Commission économique pour l'Europe**Comité des transports intérieurs****Forum mondial de l'harmonisation
des Règlements concernant les véhicules****Groupe de travail des véhicules automatisés/autonomes et connectés*****Quatrième session**

Point 6 a) de l'ordre du jour provisoire

Règlement ONU n° 79**Fonction de direction à commande automatique****Proposition de complément à la série 03 d'amendements
au Règlement ONU n° 79 (Équipement de direction
des véhicules)****Communication des experts de l'Organisation internationale
des constructeurs d'automobiles et de l'Association européenne
des fournisseurs de l'automobile****

ACSF C – Case where the lateral movement is initiated automatically (1 Step HMI)

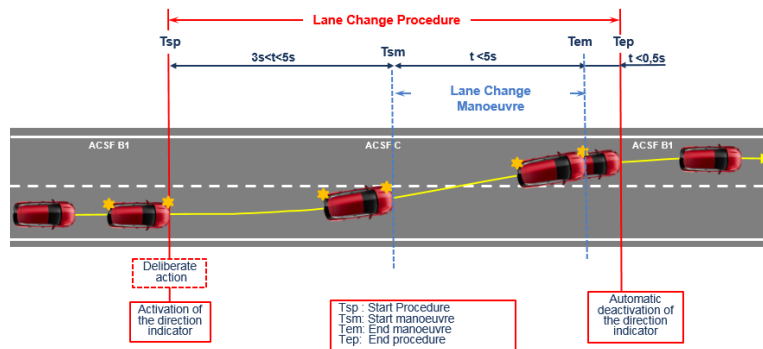
La manœuvre de changement de voie doit être engagée soit automatiquement, soit par une deuxième action délibérée du conducteur. Un véhicule ne doit pas être équipé des deux moyens d’engagement.

Dans le cas d’un engagement automatique, la manœuvre de changement de voie doit commencer entre 3 s et 5 s après l’activation manuelle de la procédure, telle qu’elle est décrite au paragraphe 5.6.4.6.2 et illustrée dans la figure ci-dessous.

ACSF C – Case where the lateral movement is initiated by a second deliberate action by the driver (2 Step HMI)

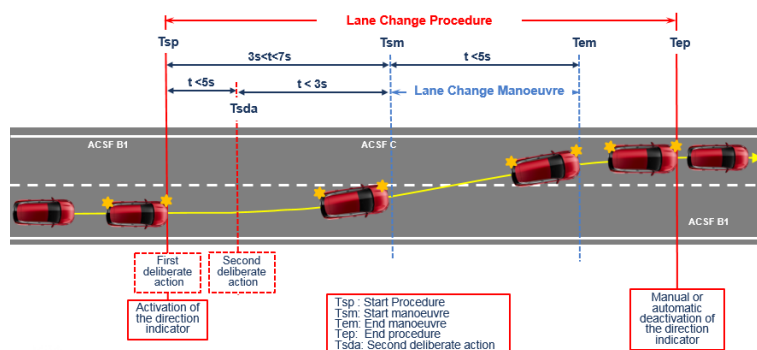
Dans le cas d’un engagement par une deuxième action délibérée, la manœuvre de changement de voie doit débiter dans un délai compris entre 3 s et 7 s après l’activation manuelle de la procédure, telle qu’elle est décrite au paragraphe 5.6.4.6.2.

De plus, la manœuvre de changement de voie doit commencer au plus tard 3 s après la deuxième action délibérée, comme le montre la figure ci-dessous.
